Begrunnelse for vedtak om godkjenning av
detaljplan og konsesjonsendringer

Nesse solkraftverk

Sveio kommune i Vestland fylke

Tiltakshaver	Endra AS
Referanse	202516350-11
Dato	05.12.2025
Ansvarlige	Anette Ødegård og Anne Johanne Kråkenes
Saksbehandlere	Martin Windju og Jon Krogvold

Figur 1 - Ny trasé for adkomstvei til det sørlige planområdet vises med turkis mens tidligere konsesjonsgitt trasé vises i oransje. Konsesjonsgitt kabeltrasé følger den anleggsveien som er markert i oransje. Kilde: detaljplan Nesse solkraftverk 08.08.2025.

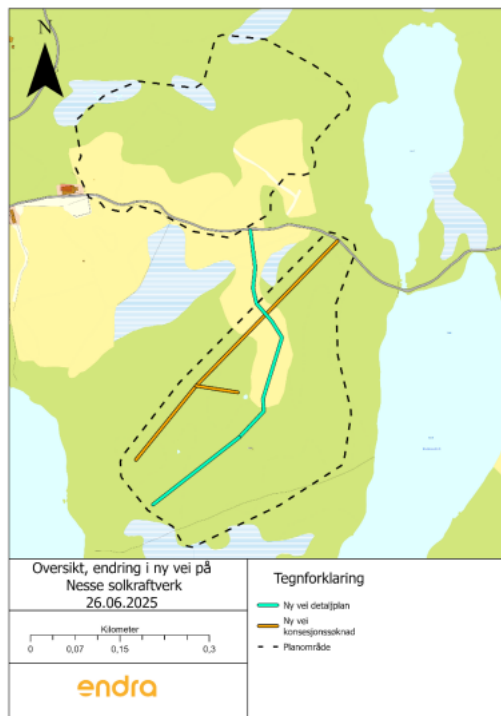
I konsesjonen er det gitt tillatelse til en adkomstvei inn i det sørlige området av solkraftverket. I detaljplanen søkes det om å endre trasé for adkomstveien til en eksisterende skogsvei. Den eksisterende veien må rustes opp for å kunne tjene som adkomstvei til kraftverket. Ny trasé vises med turkis i kartet under mens tidligere konsesjonsgitt trasé vises i oransje. Søknaden beskriver at den nye veien har fordel av å gi mindre naturinngrep og kreve mindre anleggsarbeid.

NVE mener det er positivt at den planlagte adkomstveien følger eksisterende traktorvei i stedet for å bygge ny vei slik det er gitt konsesjon til. Den nye løsningen vil redusere nye inngrep. NVE vektlegger også Statsforvaltaren i Vestland sin uttalelse som fremhever viktigheten av å redusere nye inngrep. NVE mener at den nye traseen for adkomstvei er et bedre alternativ enn konsesjonsgitt løsning uten nye vesentlige konsekvenser for miljø og samfunn.

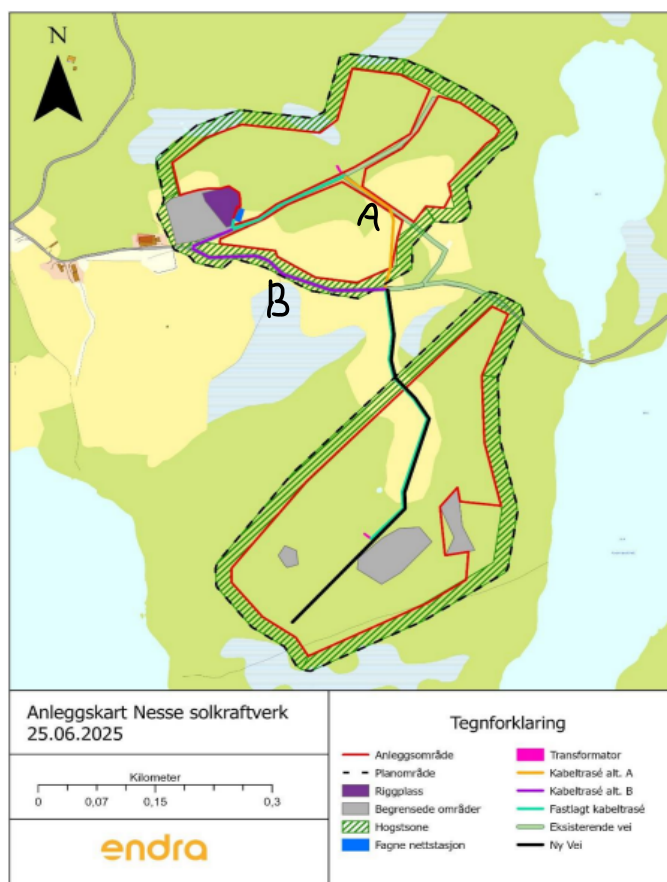
Endra søker om å justere konsesjonsgitt kabeltrasé mellom planområdene til å legges i den planlagte adkomstveien. Det søkes om to alternative traseer – alternativ A og B, se figur under. Alternativ B følger konsesjonsgitt trasé langs veien, mens alternativ A går inne i det nordlige planområdet. Samtidig søker dere om en fleksibilitet til å legge kabelen innenfor en korridor på ca. 10 meter.

Det nye alternativet, alternativ A, vil gå inne i det nordlige planområdet, der det vil foretas flere terrenginngrep i forbindelse med solkraftverket. NVE konstaterer at alternativ B følger traseen som allerede er vurdert i det opprinnelige konsesjonsvedtaket.

Dere ønsker fleksibilitet til å velge trasé for jordkabelen innen et belte på 10 meter. NVEs konsesjoner tillater generelt fleksibilitet for konsesjonær til å velge traseer for jordkabler innenfor det inngjerdede planområdet. Alternativ A gir derfor muligheter for konsesjonær til å justere traseen. Alternativ B er planlagt å følge nordlig side av eksisterende vei. Etter NVEs syn innebærer dette et begrenset behov for fleksibilitet i kabeltraseen. Basert på dokumentasjonen som er forelagt oss, kan vi derfor ikke se noe grunnlag for at det skal gis tillatelse til en 10 meter bred korridor for jordkabeltraseen etter alternativ B. Dersom det foreligger forhold som dokumenterer et behov for at kabeltraséen må fravike å følge eksisterende vei, må dette forelegges NVE.

NVE vurderer at begge alternativer har små virkninger, og gir derfor konsesjon etter trasé A og B som alternative løsninger. For å ha kontroll på hvilken trasé dere velger å bygge kabelen etter vil vi stille som vilkår at dere før anleggsarbeidene starter skal sende et oppdatert detaljplankart til NVE med endelig trasé for internkabling.
